ELABORATO TECNICO

*Lavori di recupero funzionale, adeguamento e potenziamento dell'esistente
impianto di trattamento rifiuti ubicato nel Comune di Sulmona (AQ)*

Integrazioni post- CdS del 04/07/2024

Planimetria dei collegamenti idraulici

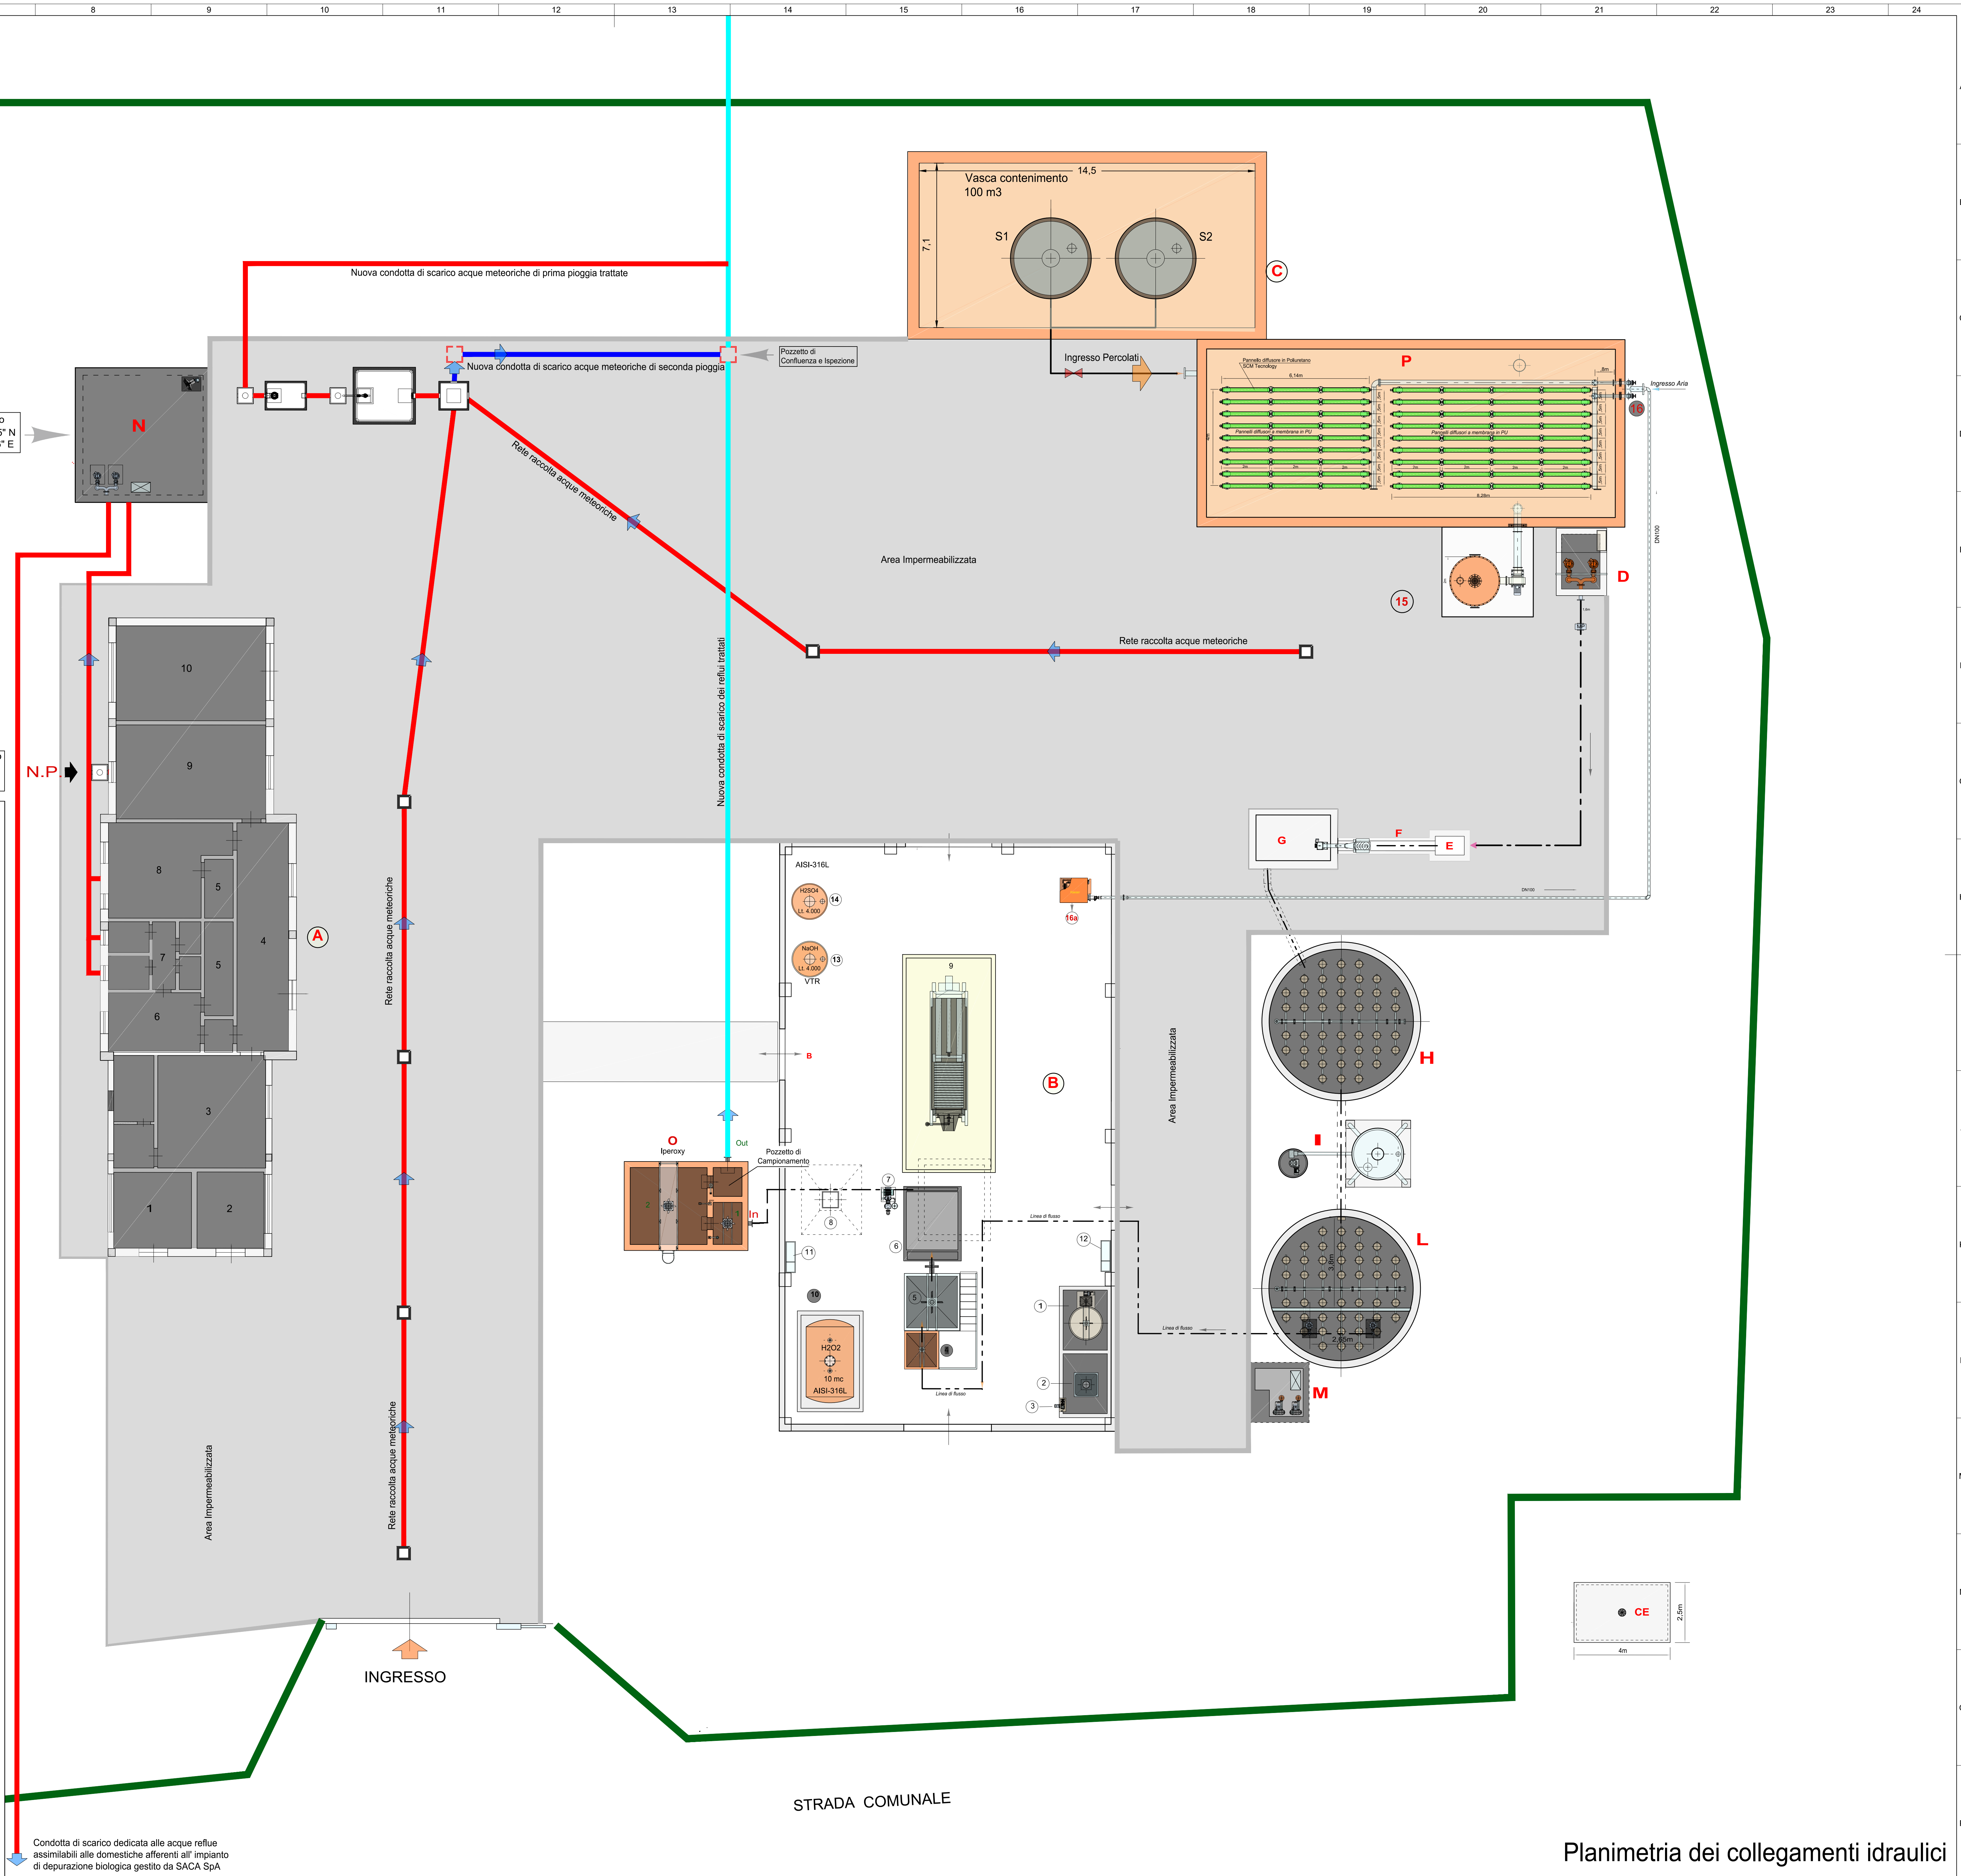
Si rappresenta, inoltre che presso l'impianto in argomento è presente un pozzetto fiscale di scarico (identificato nella "Planimetria dei collegamenti idraulici", allegata alla presente, con la sigla "N"), costituito dalle acque reflue derivanti dai servizi igienici, docce e lavaggio della vetreria, ed uno scarico dedicato al campionamento delle acque di lavaggio della vetreria, (identificato nella "Planimetria dei collegamenti idraulici", allegata alla presente, con la sigla "NP").

Inoltre, è prevista la realizzazione di una rete di raccolta delle acque meteoriche derivanti dal dilavamento delle superfici impermeabili. Tale rete afferisce ad un pozzetto ripartitore utilizzato per la separazione tra la prima e la seconda pioggia. Il pozzetto, realizzato a monte della vasca di accumulo della prima pioggia, è provvisto di una paratia che, al riempimento della vasca di accumulo della prima pioggia, si chiude e invia le acque meteoriche in eccesso, ovvero la seconda pioggia, direttamente all'interno della nuova condotta fognaria, a valle del pozzetto di prelievo e campionamento, come rappresentato nella "Planimetria dei collegamenti idraulici" inviata con nota prot. n. 0SU/2690 del 22/03/2024, che ad ogni buon conto si riallega.
